风电场工程建设项目环境影响报告表

项目名称：华能宁武东马坊三期 49.5MW 风电场工程

华能宁武东马坊三期 49.5MW 风电场工程环境影响报告表技术审查意见及修改说明

附图 2 东马坊风电场三期工程检修道路图（比例：一格代表 1km^2 ）

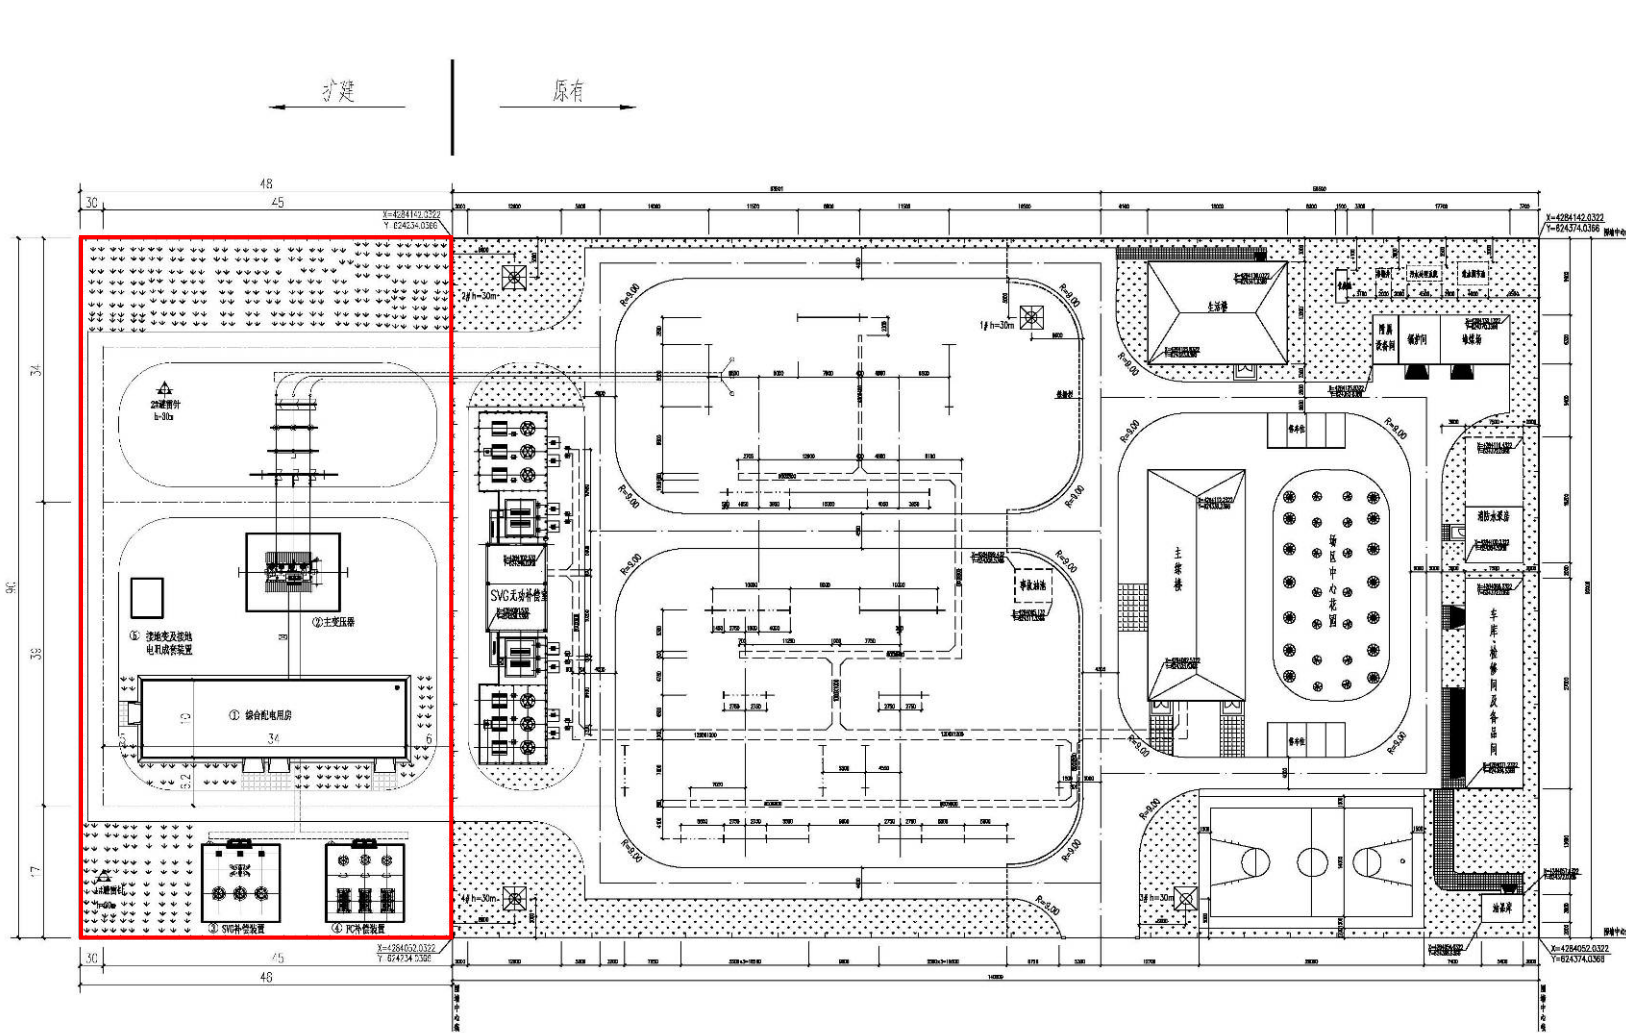
6	应参照生态评价导则，给出生态评价范围，细化和完善生态环境保护目标；规范和完善生态遥感图件；核实和完善评价区植被种类，落实区域有无受国家和山西省保护的动植物种类。	参照生态评价导则，给出生态评价范围，细化和完善生态环境保护目标；规范和完善生态遥感图件；核实和完善评价区植被种类，区域内无受国家和山西省保护的动植物种类。	专题 P2~8
7	核准本项目临时和永久占地的类型及占地面积。核实工程占用林地的性质、数量和权属；结合风机基座、输电线路塔基的坐标和占地规模及永久道路选线，统计破坏林木的种类和数量，附林业部门同意占用林地的初步意见。 应针对本项目的生态环境影响特征，客观归纳生态影响评价结论。	工程永久占地总面积为 210993m ² ；临时用地总面积为 137992m ² ，占地类型为荒草地、灌木林地。本工程占地不涉及乔木林地。 本项目经过谨慎选址，避免占用乔木林地，工程建设无法避免占用土地损毁了原有的植被，其上生活着的植物全部被清除，施工区临近区域的植被也受到了一定程度的损毁，，但施工结束后，及时进行土地整理和表土回填，然后采用人工种草和栽植油松重建植被，最大程度的减轻项目建设对周围环境的生态破坏。宁武县林业局出具文件同意本项目选址。	P5、P9、附件 11
8	明确项目所在区域社会经济环境资料的年限；补充项目所在区域的地表水系图。 细化工程施工期的环境监理的相关内容，强化施工期生态保护和恢复的要求；生态保护措施应给出工程量、恢复目标和完成时限，完善工程竣工环境保护验收的工作内容。	项目所在区域社会经济环境资料为 2012 年统计资料，补充了宁武县地表水系图。 细化工程施工期的环境监理的相关内容，强化施工期生态保护和恢复的要求；生态保护措施中给出了工程量、恢复目标和完成时限，完善工程竣工环境保护验收的工作内容。	P17、附图 6、P48~51
